## 改善箇所説明図

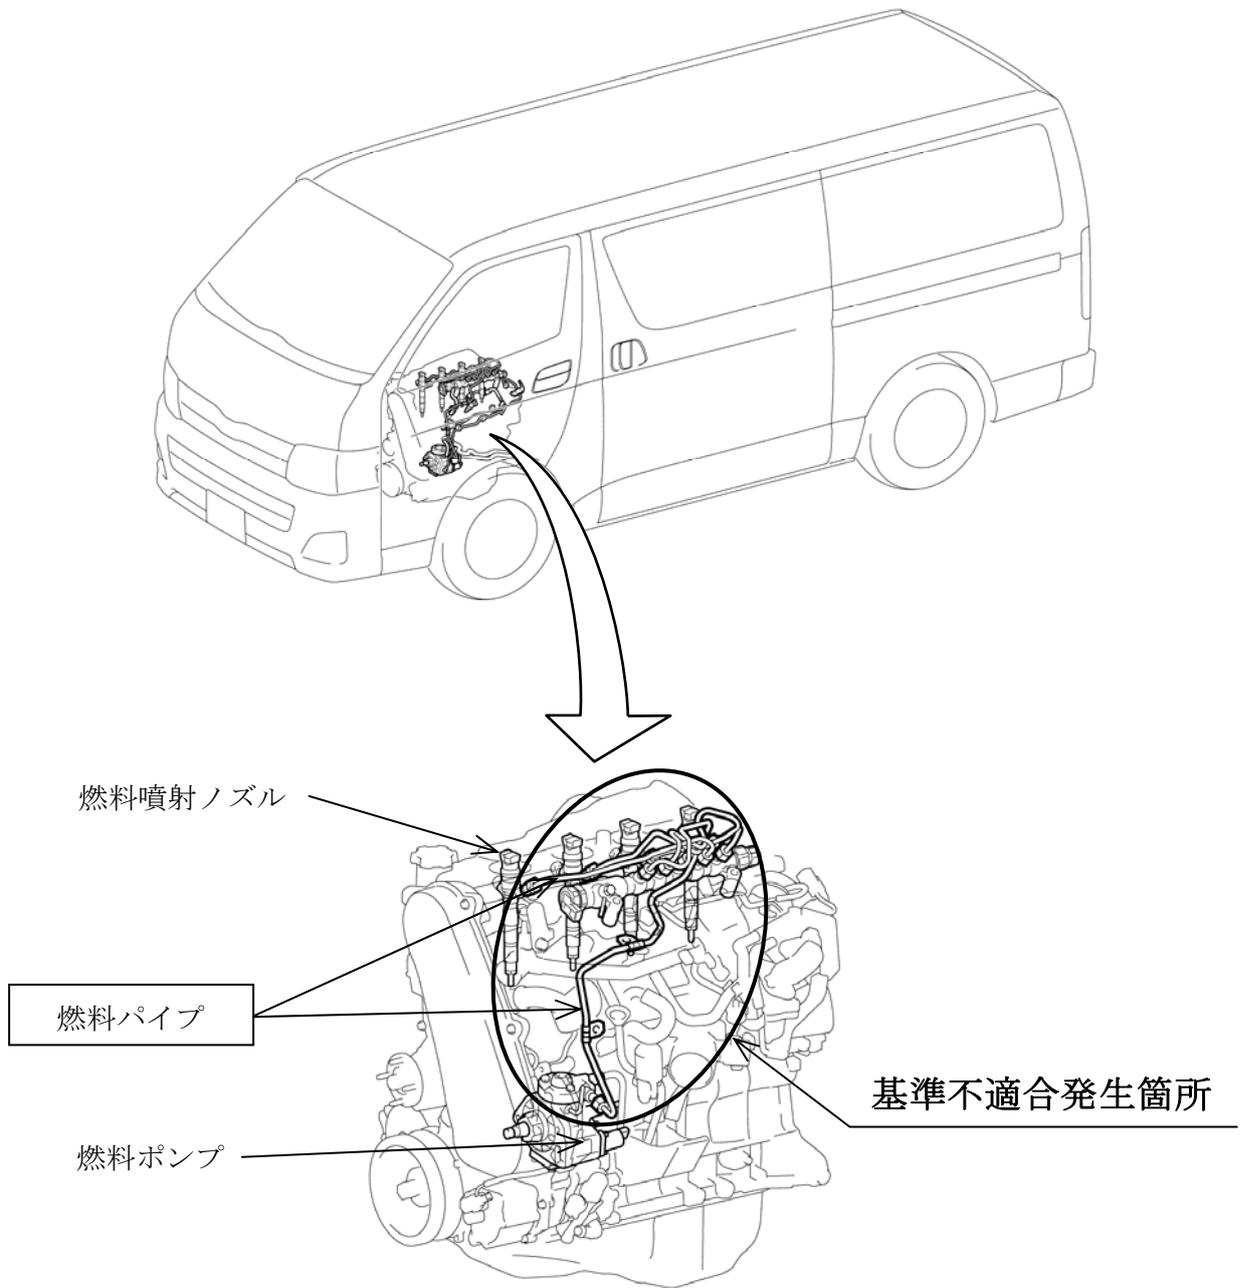
ディーゼル車の燃料噴射装置において、燃料ポンプと燃料噴射ノズルを接続する燃料パイプの強度が不足しているため、燃料圧力の変動により当該パイプに亀裂が発生するものがある。そのため、そのままの状態で使用を続けると、亀裂が進行して、最悪の場合、燃料が漏れるおそれがある。

全車両、燃料パイプを対策品と交換する。

識別：改善済車両には車台番号打刻の末尾上に黄色ペイントを塗布する。
